**REVISIÓN ESPACIO PÚBLICO ENTREGADO
POR LA UNIVERSIDAD DE LOS ANDES**

TRIÁNGULO DE FENICIA

CONTRATO N. UA-0095-17

DOCUMENTO N° FENI-INF-CEP-R1-001

Figura 1. 3 Unidades de Actuación Detalle áreas UAU1

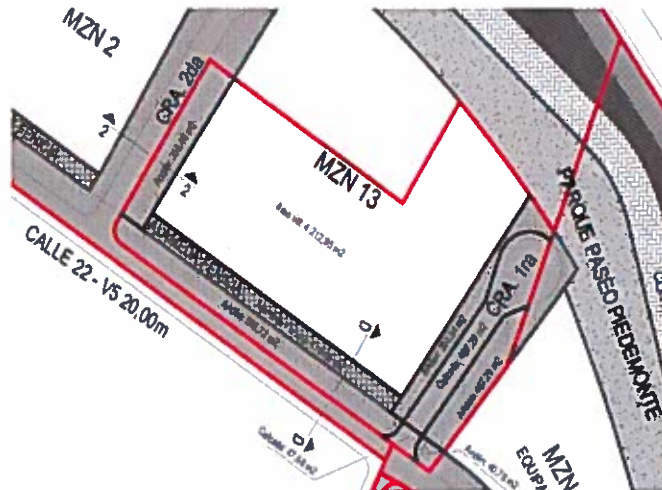
De la Figura 1. 3 Unidades de Actuación Detalle áreas UAU1 se observa que la UAU1 no delimita el espacio público completo sino lo secciona a unas porciones que constructivamente complican su construcción.

Con respecto a esta delimitación es conveniente redefinir la Unidad de Actuación Urbanística UAU1, para permitir ejecutar las obras de espacio público completas.

Para facilitar su construcción se deben incluir en la UAU1 áreas de la UAU5, en particular para la calle 22 entre la carrera 2da y 1ra, la carrera 2da completa y la carrera 1ra (en particular el área para completar esta vía que presenta un chaflán producto del límite de la UAU1).

Figura 1. 6 Localización Perfiles solicitados con prioridad

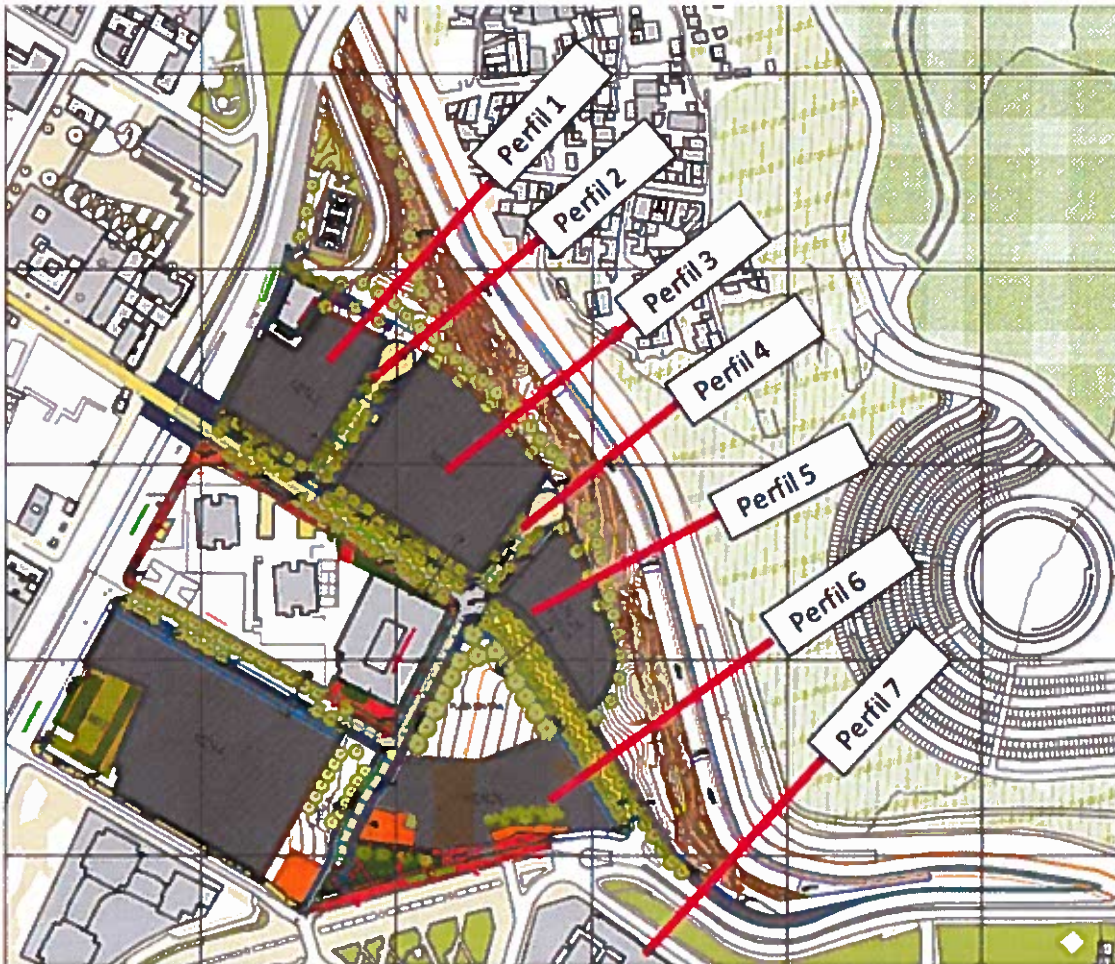
INGETEC acordó dar prioridad a la consecución de información del proyecto relevante para la gestión con IDIGER, por esta razón solicitamos como prioridad 7 perfiles localizados así:

1. Perfil 1, entre la MZN 2 y perpendicular a La Avenidas de los Cerros.
2. Perfil 2, entre la carrera 2da y perpendicular a la Avenidas de los Cerros.
3. Perfil 3, entre la MZN 13 y perpendicular a La Avenidas de los Cerros.
4. Perfil 4, entre la carrera 1ra y perpendicular a la Avenidas de los Cerros.
5. Perfil 5, entre la MZN 25 y perpendicular a La Avenidas de los Cerros.
6. Perfil 6, entre la MZN 26 y perpendicular a La Avenidas de los Cerros.
7. Perfil 7, entre la Avenida Jiménez y perpendicular a la Avenidas de los Cerros.

Figura 1. 7 Localización Plaza Central y Plazoleta

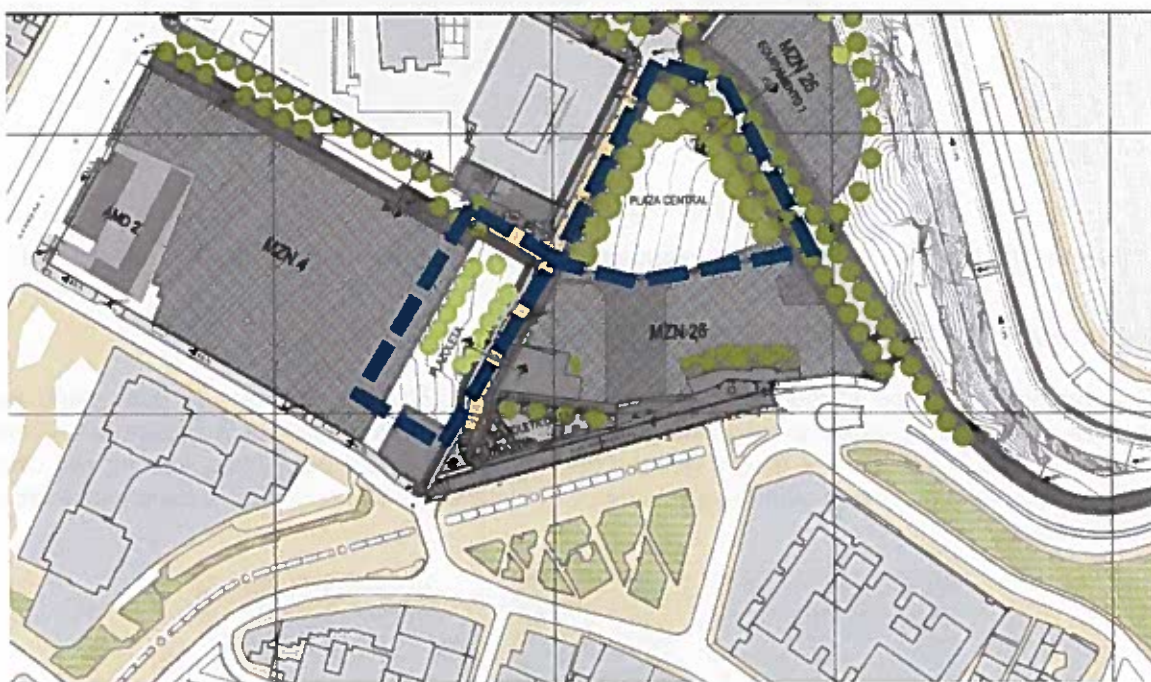
Con respecto a la Plaza Central y Plazoleta localizada frente a la MZN 4 con carrera 1 se solicita para la coordinación del espacio público con las redes de infraestructura, el diseño de estos 2 espacios (identificados en la Figura 1. 7 Localización Plaza Central y Plazoleta) el mayor detalle constructivo en cuanto a:

Niveles, Pendientes, Bombeos, especificaciones técnicas, cotas diseño de estructuras especiales (muros de contención, antepechos...), detalles de mobiliario, materas, arborización (especies), perfiles, iluminación, señalización horizontal y vertical, entre otros.

Figura 1. 9 Paradero de transporte público.

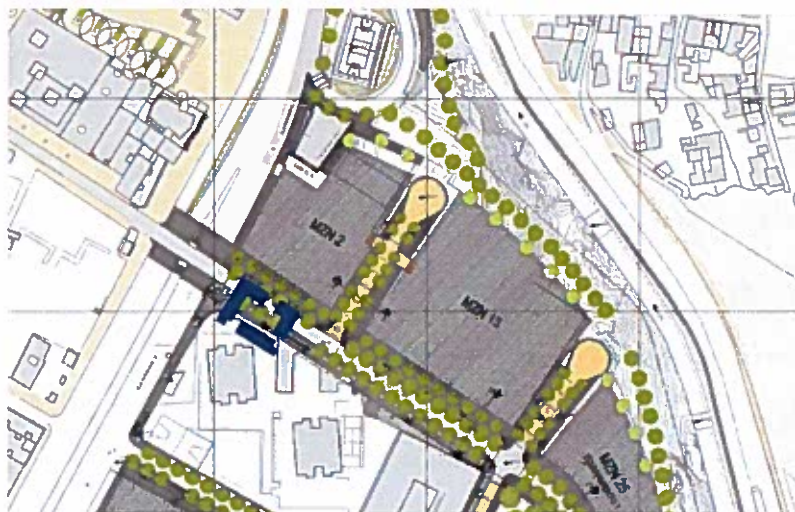
Con respecto al plano titulado "Paradero de Transporte Público", además de este plano que localiza el paradero y muestra imágenes genéricas al respecto (tomadas de la cartilla de andenes de Bogotá D.C.), así como el diseño general del paisajismo y espacio público, se requiere como información complementaria planos particulares y de detalles en planta y perfiles de la implantación del paradero.

Figura 1. 11 Nivel de detalle diseño del Proyecto

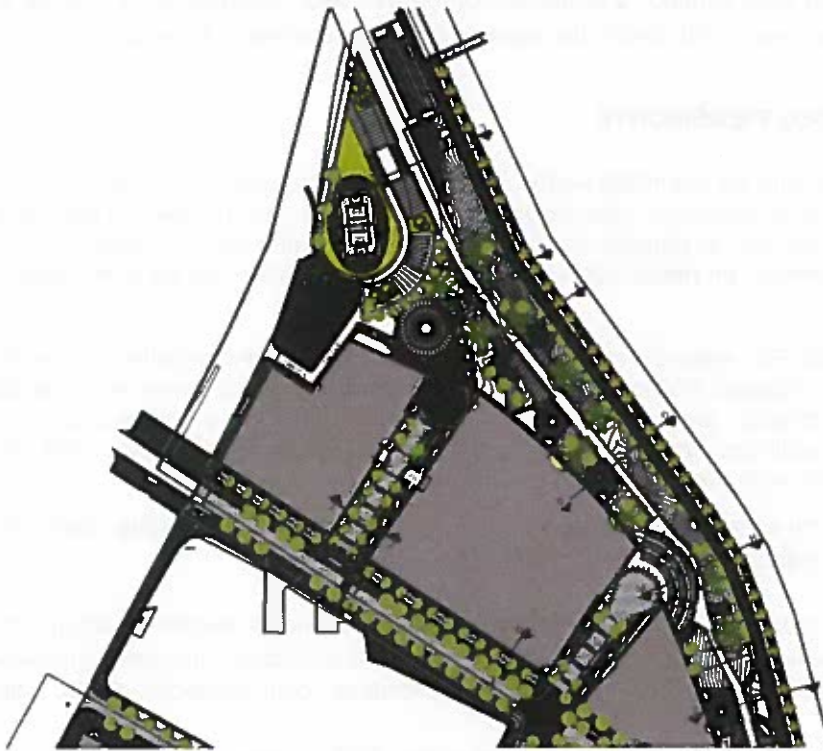
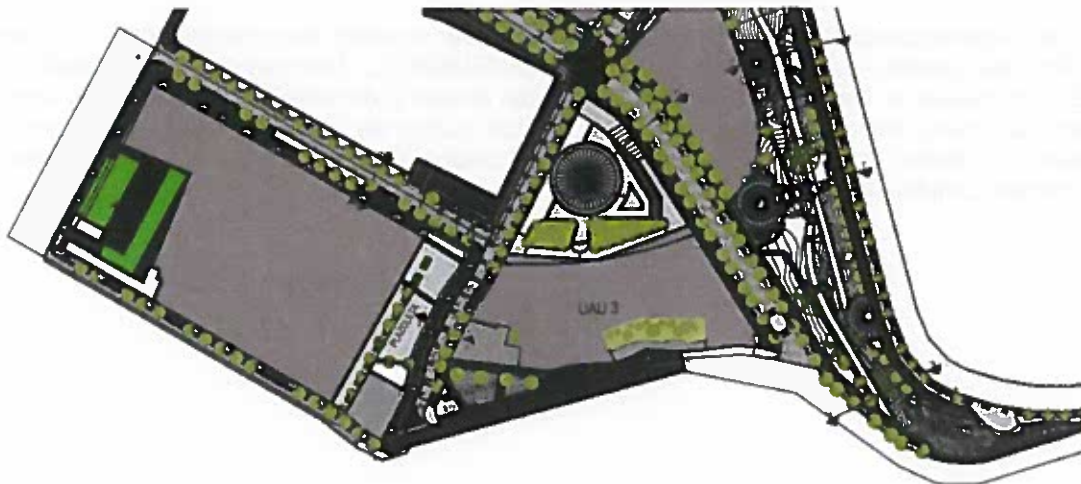
Para esta segunda entrega se esperaba según la recomendación consignada en el numeral 1.10 del presente documento el diseño de este parque exclusivamente para recreación pasiva donde el componente fundamental sea el paisajismo, por cuanto la topografía tan inclinada de este sector genera riesgos por remoción en masa que se complican al diseñar otro tipo de actividades en este parque.

En el anteproyecto INGETEC, entendió este parque como un espacio contemplativo y paisajístico, sin mayor intervención en el Espacio Público EP, por esto hizo la recomendación que no fue acogida por el consultor, por el contrario, en esta entrega se observa el diseño de un parque con plazoletas, senderos, rampas y escalinatas peatonales, teatrinos, puentes elevados, cicloruta, entre otros, que vuelve complejo el diseño y por supuesto la gestión con IDIGER.

La Figura 1. 11 Nivel de detalle diseño del P y la Figura 1. 12 Nivel de detalle diseño Proyecto muestran en planta arquitectónica lo anteriormente expuesto.

Con respecto a la rotonda localizada en el extremo norte próximo al puente peatonal, donde se localiza la cancha múltiple, se observa nuevo diseño del espacio público, que contiene escalinatas zonas verdes materas arborización, entre otros elementos, con respecto a los planos del anteproyecto.

Como complemento del diseño en este sector, el plano EP2, "Plano de acabados y detalles", identifica el corte L, pero no se encuentran en los planos entregados.

Figura 1. 13 Perfil J. Parque Pie de monte

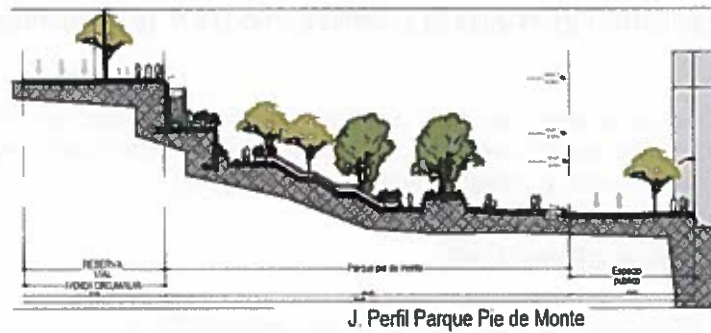
Según la recomendación consignada en el numeral 2.2 del presente documento donde se solicitó 7 perfiles relacionados con el PARQUE PASEO PIEDEMONTE. Relevantes para la gestión con IDIGER, los cuales se identificaron en la figura 1.6 del presente documento. Esta segunda entrega presenta un plano con los perfiles solicitados en los cuales se observa muros de contención, gaviones y el diseño en corte de los elementos enunciados en el numeral anterior, que como se indicó hacen compleja la gestión con esta entidad.

Figura 1. 14 Diseño EP Plaza Central y Plazoleta del Proyecto

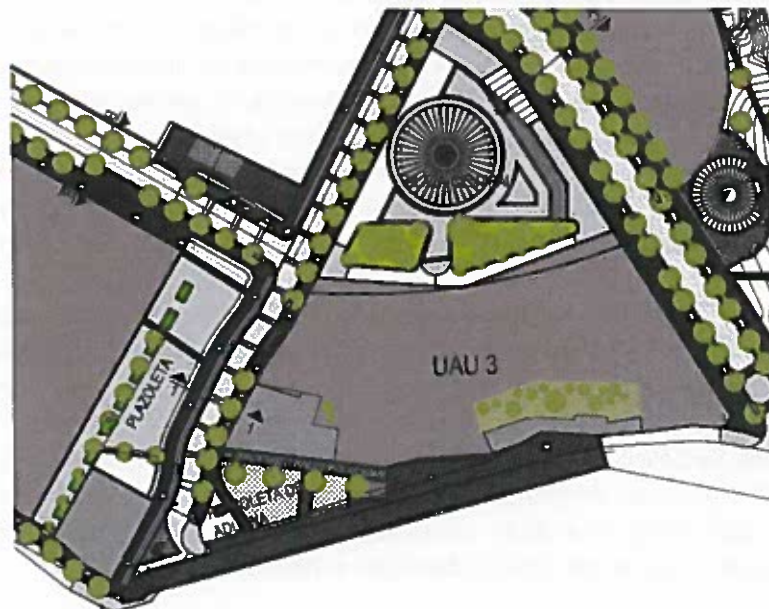
Con respecto a la Plaza Central y Plazoleta localizada frente a la MZN 4 con carrera 1 Para esta segunda entrega en los planos se observa el diseño en planta de estos dos espacios que contiene básicamente niveles, pendientes, escalinatas y rampas, quedando aún pendiente por conocer perfiles constructivos correspondientes, especificaciones técnicas y de acabados y las especies de arborización.
